第5回 矢作ダム堰堤改良技術検討委員会

委員会資料

平成22年3月19日

2 第4回委員会での指摘と対応

<昭和40年頃の砂利採取状況>

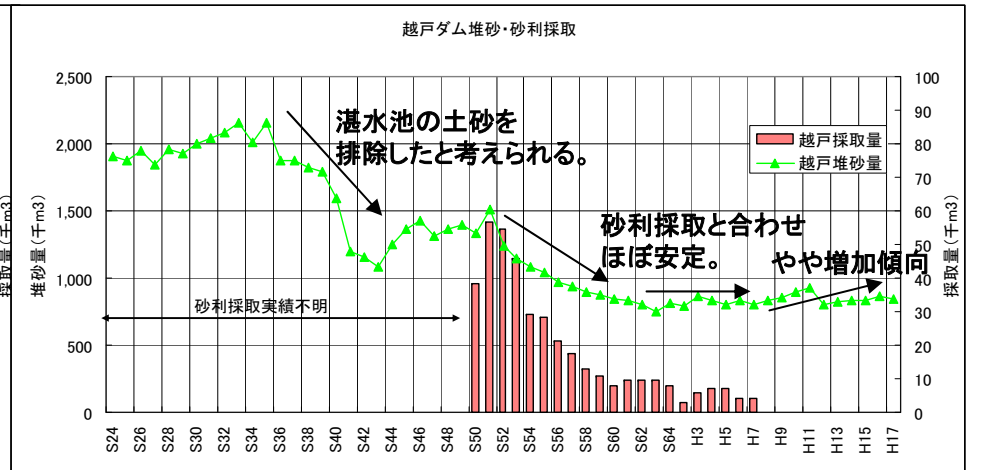
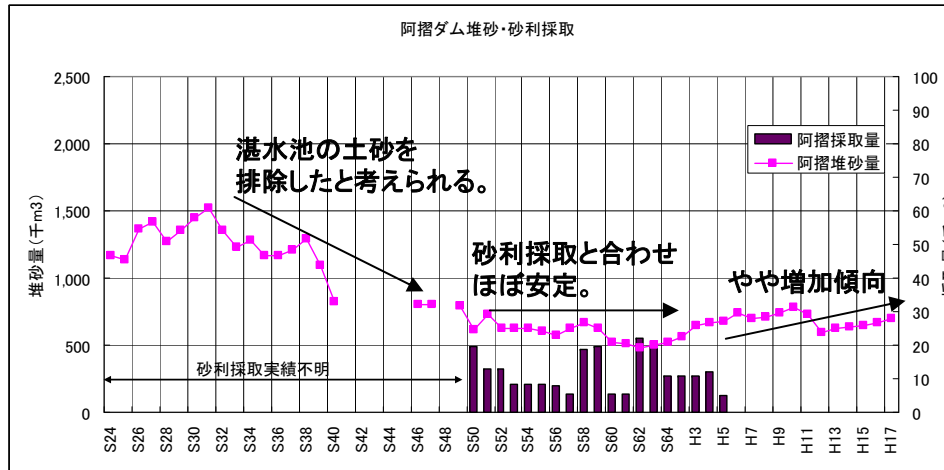
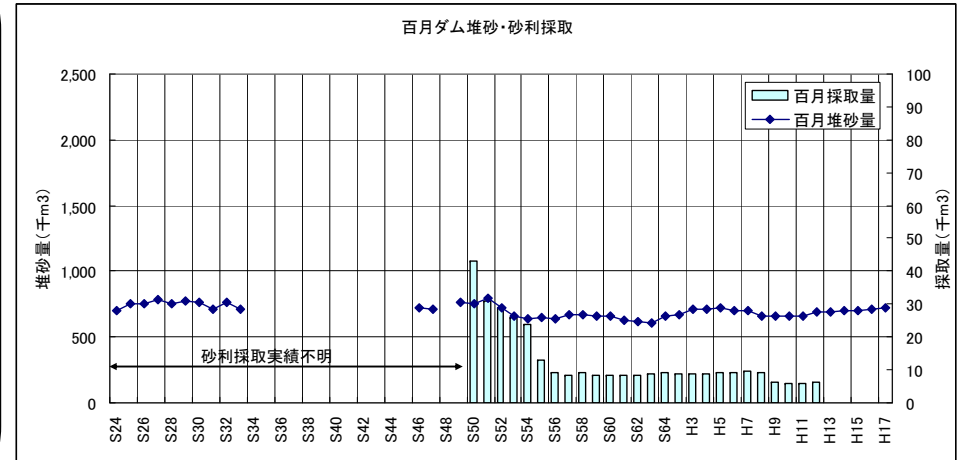
- ・矢作ダム建設前においては、現在より多くの土砂が流れており、砂利採取などを行うことで安定を図ってきたと考えられる。排砂後においては、それに近い状況になると考えられることから、昭和40年代（矢作ダム建設前）の土砂管理状況（砂利採取状況）を把握すること。
- ・土砂管理においては、いくつかの機関が関連することから、役割分担を検討すること。
- ・砂利採取前提とすることは有効であるが、将来的に継続的に利用できるかも検討すること。

- 昭和40年代の発電ダムにおける砂利採取量は不明である。
- しかしながら、昭和30年代までは阿摺ダム・越戸ダムでの堆砂量は現状よりかなり多く、昭和30年代半ばから矢作ダム建設前に堆砂量の推移が右肩下がりとなっていることから土砂掘削（砂利採取）があったと想定される。

- 矢作ダム建設後の昭和50年以降は砂利採取を行っていたが、現在は行っていない。
- 百月ダム、越戸ダムでは昭和50～55年頃までは採取量が多いが、その後は1万m³/年程度で一定となっている。
- 各ダムとも矢作ダム建設後では年間1万m³程度の砂利採取を行っている期間では堆砂量が安定している傾向となっている。

2.4 土砂供給条件②の予測結果概要

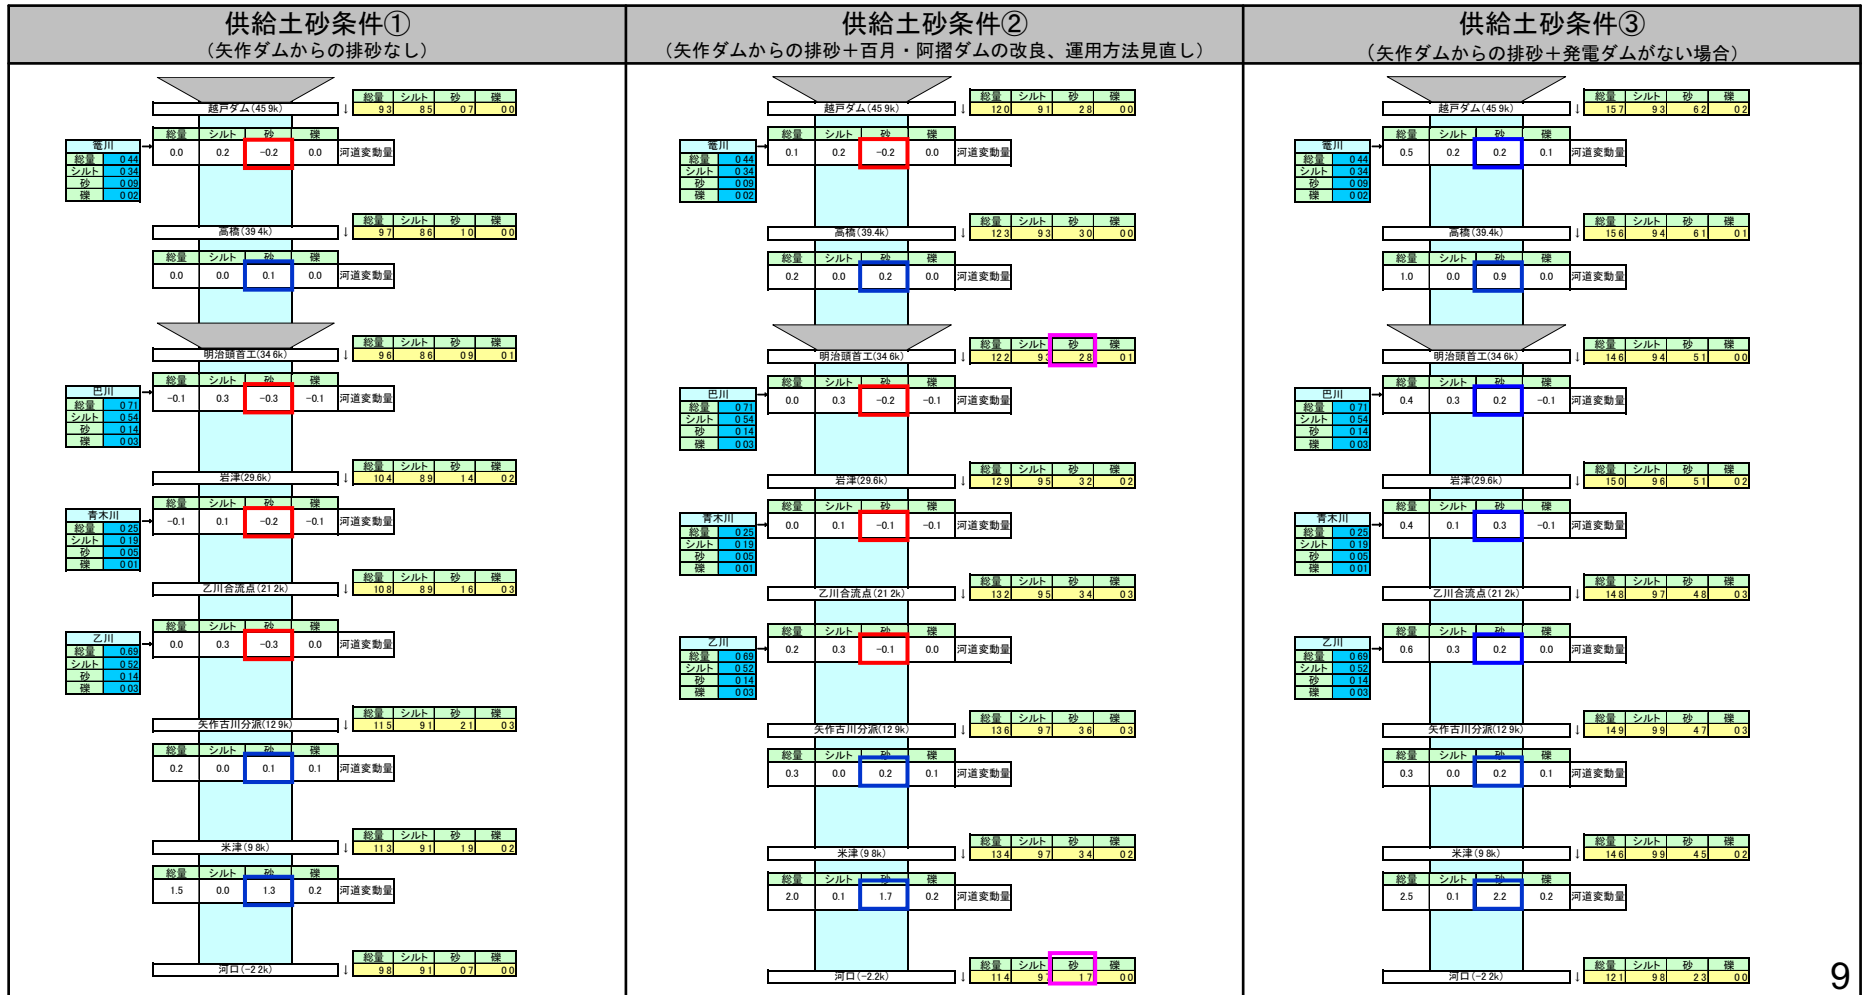
土砂量が少ない条件②では、河床が上昇していないが、河床材料はどうなっているか。
条件②③の間に河床材料が改善し、河床高が上昇しない最適解がないか検討すること。

- 供給土砂条件②の越戸ダム通過土砂量(砂)2.8万m³/年のケースでは、越戸ダム～高橋、明治用水頭首工～矢作古川分派地点において、河床が低下する結果となっており、この区間では河床材料の入れ替え(改善)は期待できないと推察される。
- 一方、供給土砂条件③の越戸ダム通過土砂量(砂)6.2万m³/年のケースでは、越戸ダム～河口のすべての区間で、河床が上昇する結果となっており、河床材料の入れ替えが期待できる。
- 生物環境への影響について、より詳細な検討を要するものの、越戸ダム通過土砂量(砂)は、2.8万m³/年～6.2万m³/年の間に最適解があると推察される。最適解については今後検討する。

60%粒径の縦断面図(排砂実施より40年経過後)

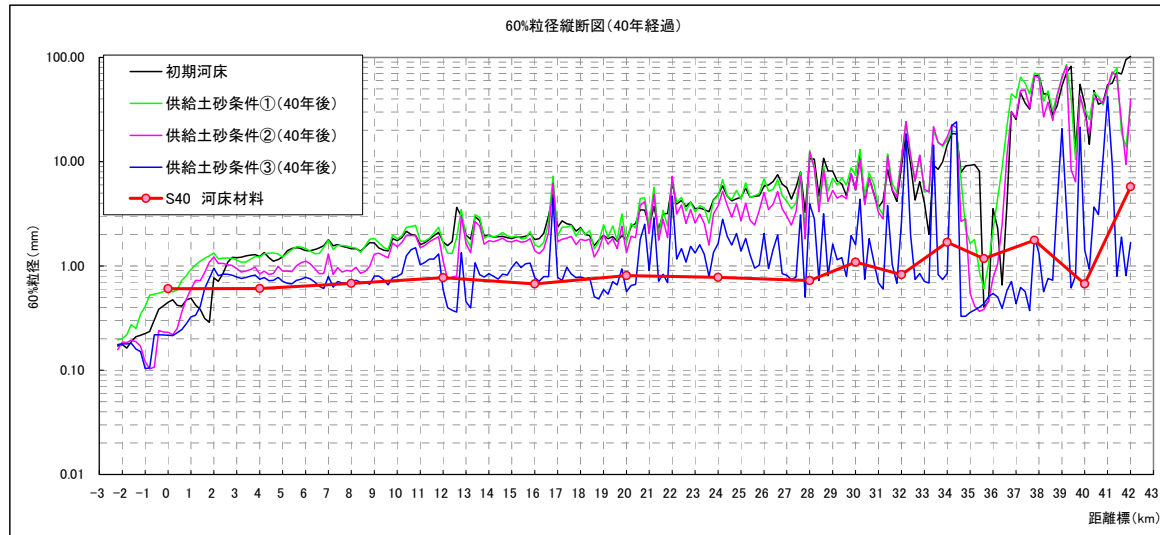
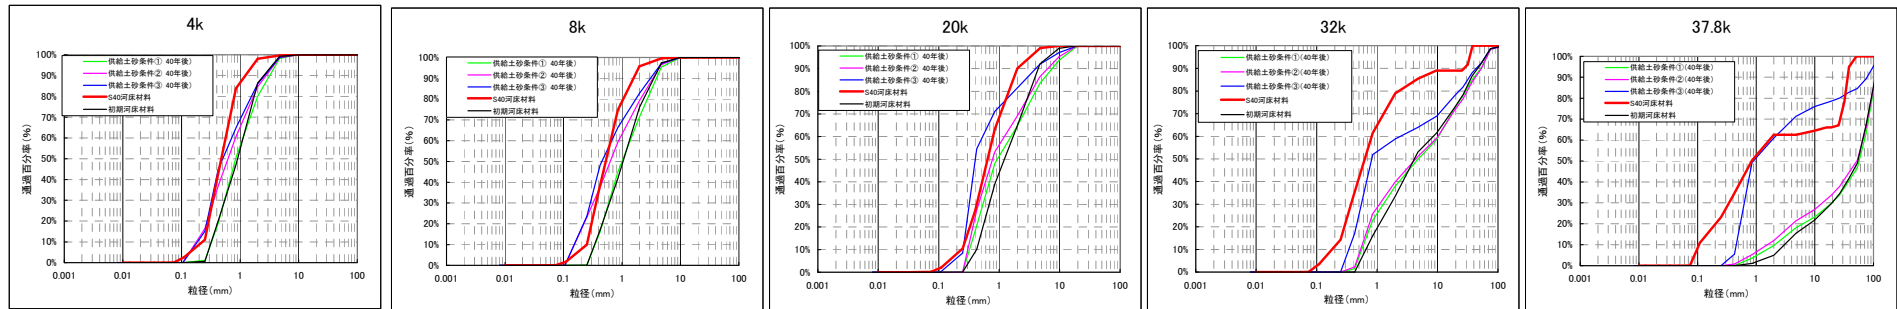
5 表層の河床材料がどう変わるかの分析が必要となる。アユの産卵床に最適な粒径については様々な意見があることから、検討ケースを増やして丁寧に検討すること。

- 排砂実施より40年経過後の60%粒径縦断面図を見ると、供給土砂条件③では昭和40年の河床材料に近づいているが、供給土砂条件②の場合は、3~9k、35k付近の一部区間で60%粒径は小さくなるものの、全体的には初期の河床材料より大きな変化は見られない。
- 排砂実施により河床高の変化が小さい区間では河床材料の変化も小さくなっており、供給土砂条件②では河道への影響は小さく、河床材料の入れ替え(改善)は期待できないと推察される。

<自然再生勉強会での主な検討内容>

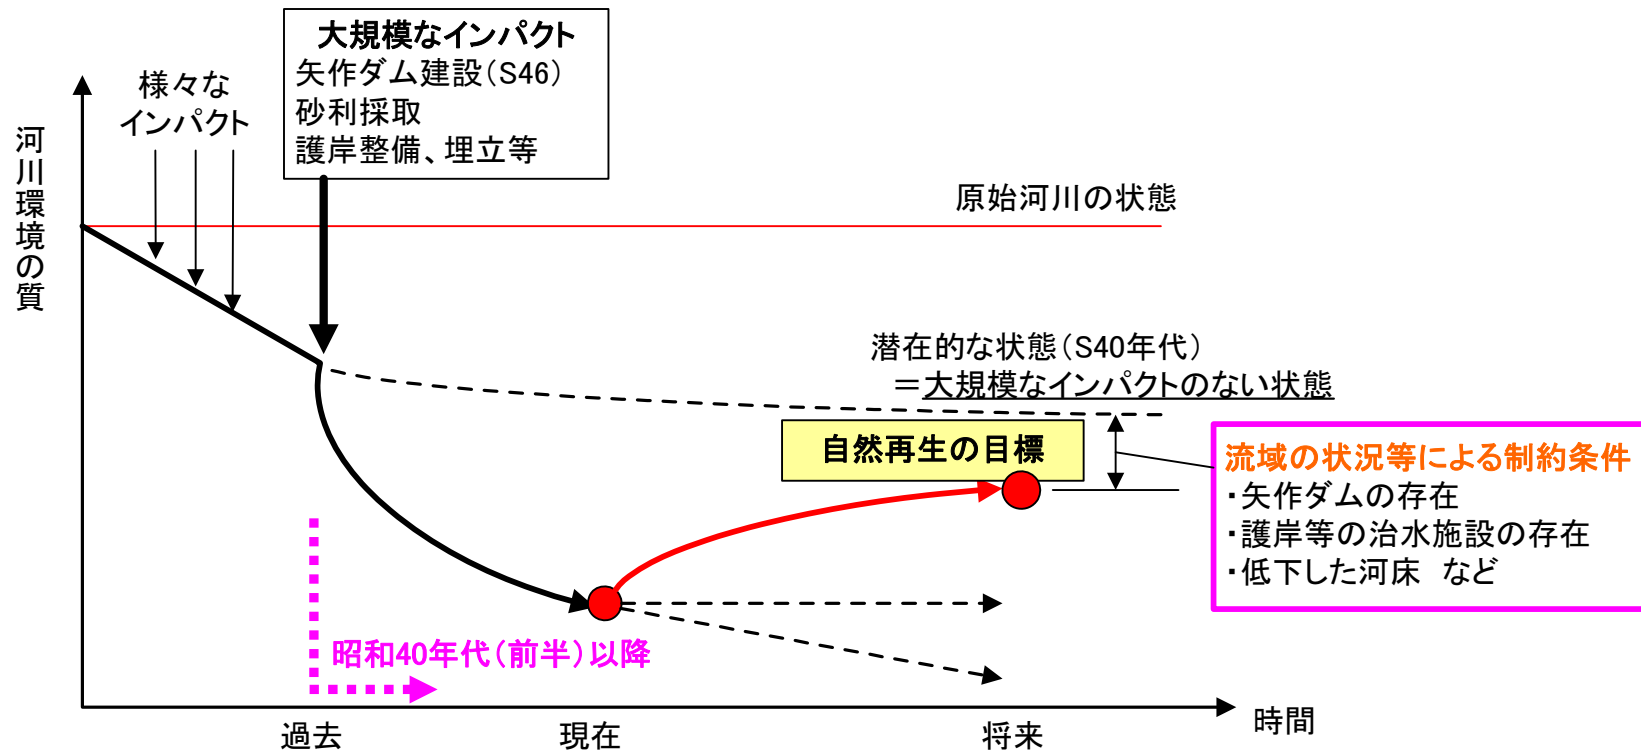
矢作川の目指すべき姿を昭和40年代に見られた姿と自然再生勉強会の中で整理している根拠となった資料はどのようなものが提示してほしい。

- (1) 矢作川自然再生の目標について
- (2) 試験施工計画について
- (3) 事前調査・事後調査等について

2.5 昭和40年代の物理環境に戻ることによるマイナス影響

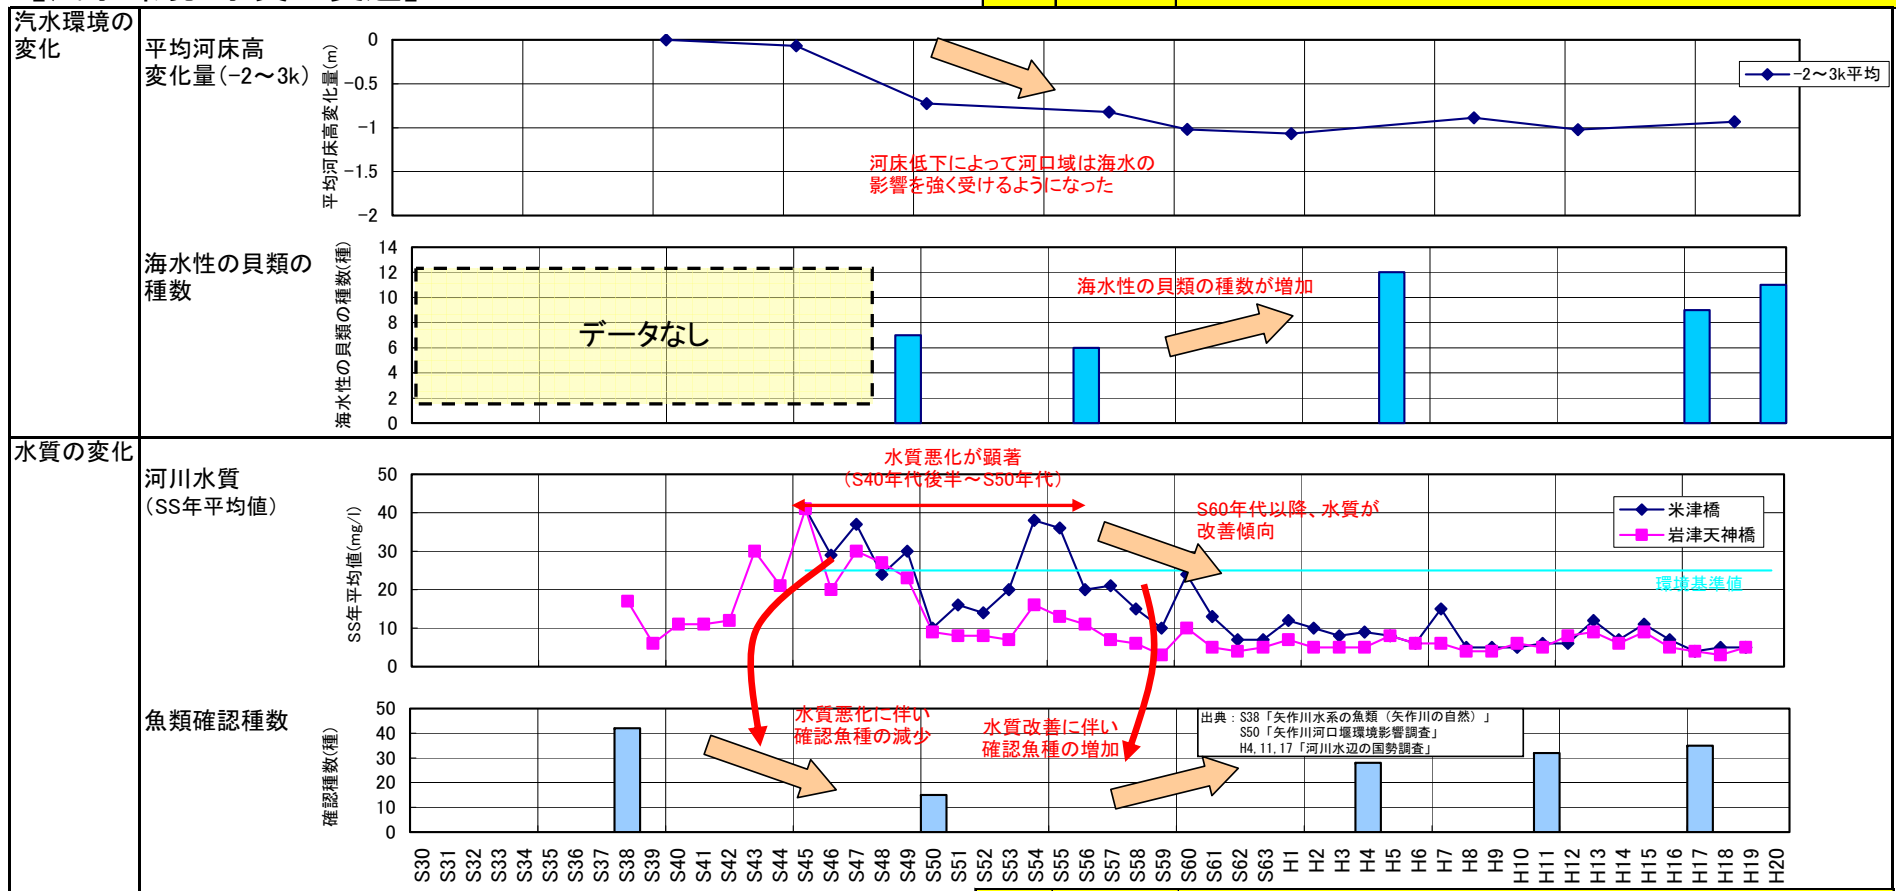
7 昭和40年から約50年が経過し、矢作川の河川環境も変わってきている。昭和40年代の環境に戻すことにより、これにより失われるマイナス面の評価も必要である。

・砂州の回復による草地・樹林地の減少

→草地・樹林地を生息場とする鳥類等への影響

・干潟の回復による海水遡上の低下

→海水性の水生生物(貝類等)への影響

【汽水環境・水質の変遷】

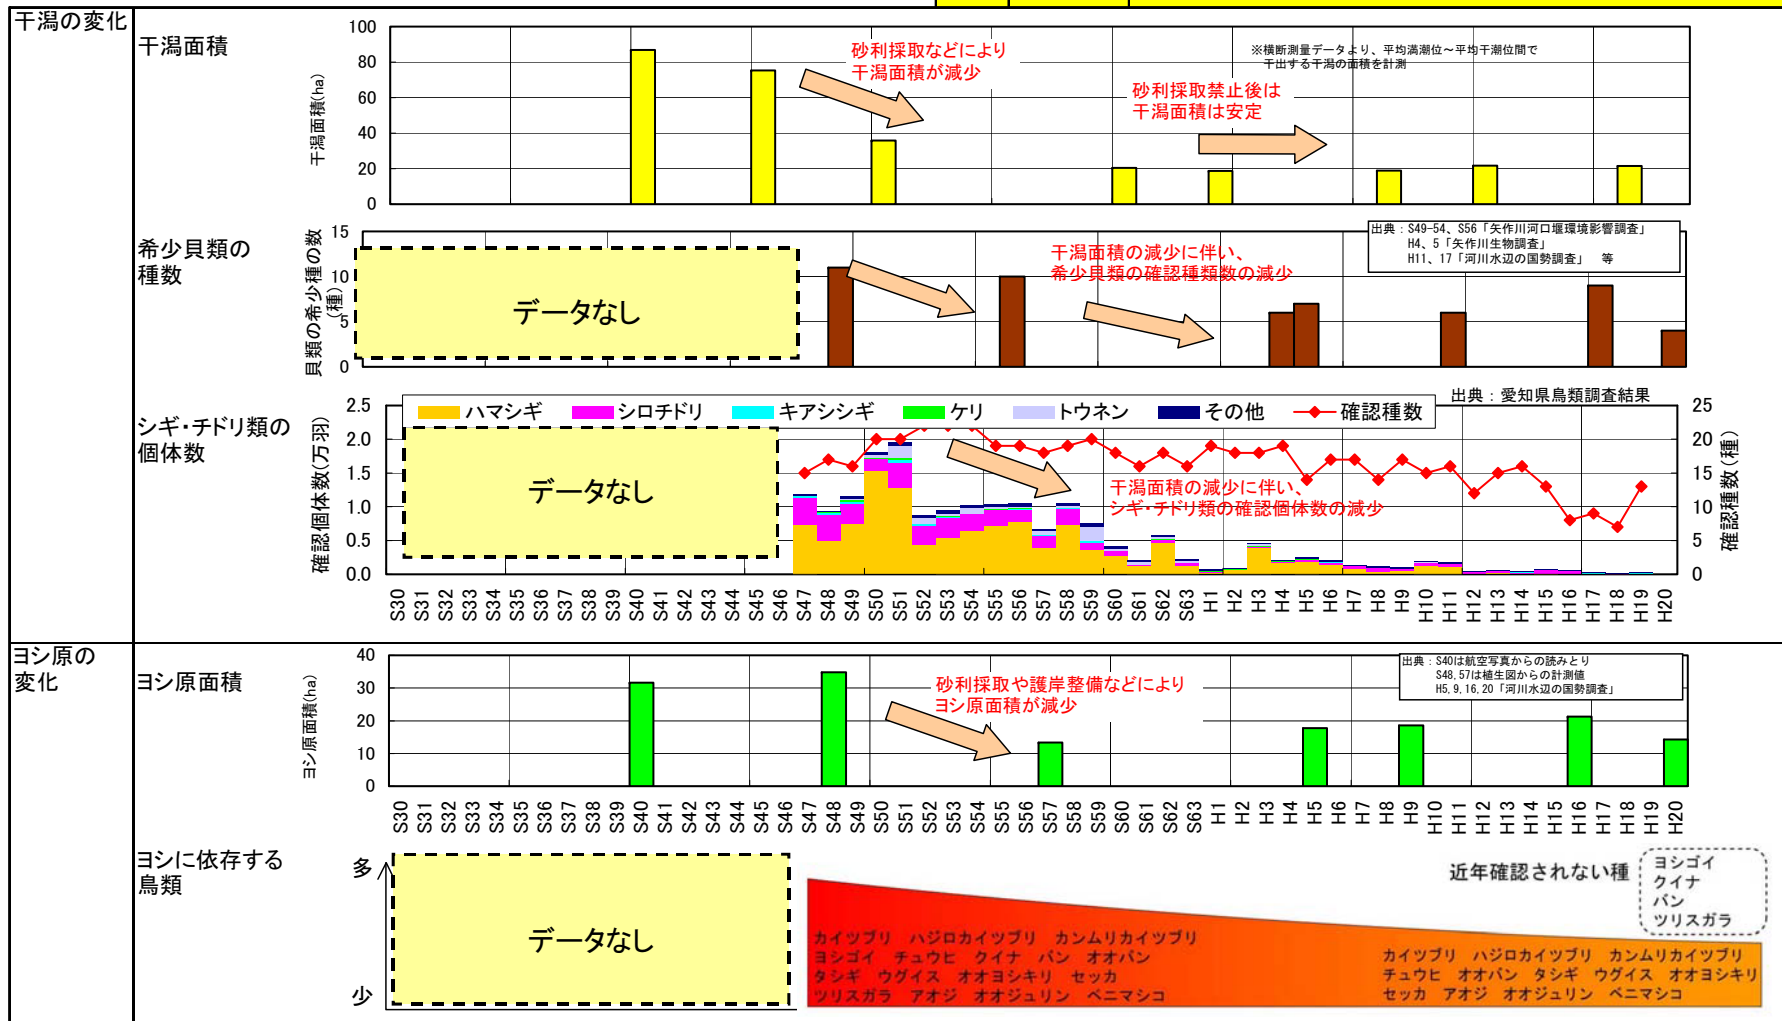
昭和40年から約50年が経過し、矢作川の河川環境も変わってきている。昭和40年代の環境に戻すことにより、これにより失われるマイナス面の評価も必要である。

昭和40年代は水質が最悪な時期であり、昭和40年頃を目指すことに違和感がある。

- 河口付近(-2~3k)の河床は昭和40年代に低下し、河口域は海水の影響を強く受けるようになり、その結果として、海水性の貝類の種数が増加している。
- 河床高を昭和40年に近づけることで、海水性の貝類の種数の減少(マイナス)の可能性が考えられる。
- 河川水質は昭和40年半ば以降ではSS濃度が高い状況であり、岩津天神橋では昭和50年初期に、米津橋でも昭和50年代後半には改善している。その結果として、魚類確認種数の増減傾向がみられる。
- 水質について現状を維持できれば、魚類への影響はないものと考えられる。

【砂州の変遷】

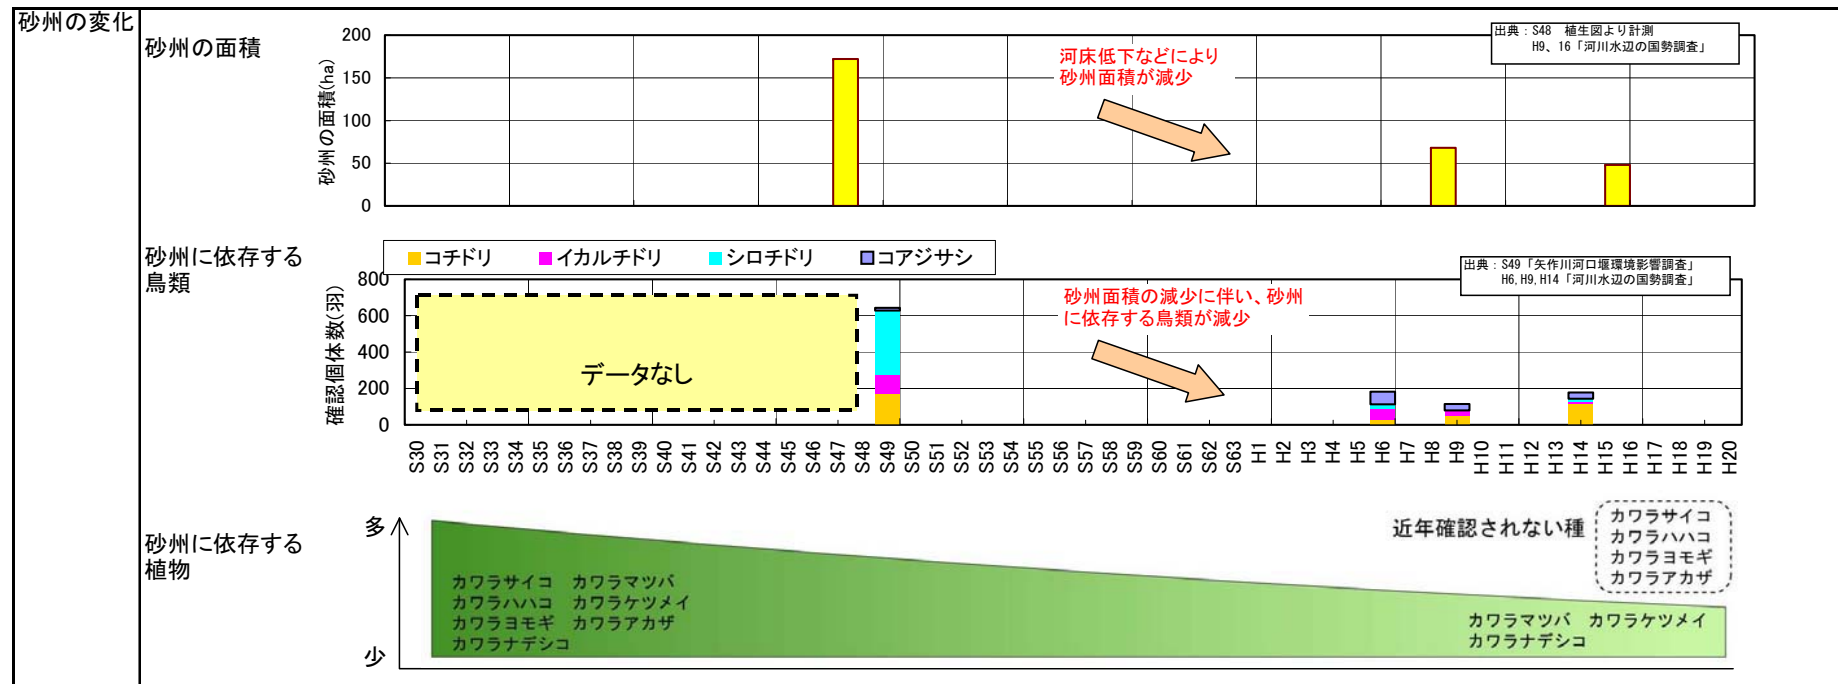
7 昭和40年から約50年が経過し、矢作川の河川環境も変わってきている。昭和40年代の環境に戻すことにより、これにより失われるマイナス面の評価も必要である。

- 昭和50年代に大幅に砂州面積が減少し、砂州に依存するチドリ類、コアジサシの個体数も昭和50年初期から大きく減少してきている。
- 砂州に依存する植物も減少してきており、近年、カワラサイコ、カワラハハコ、カワラヨモギ、カワラアカザなどは確認されていない。
- 昭和40年代の砂州に近づけることで、鳥類、植物の回復の可能性が考えられる。
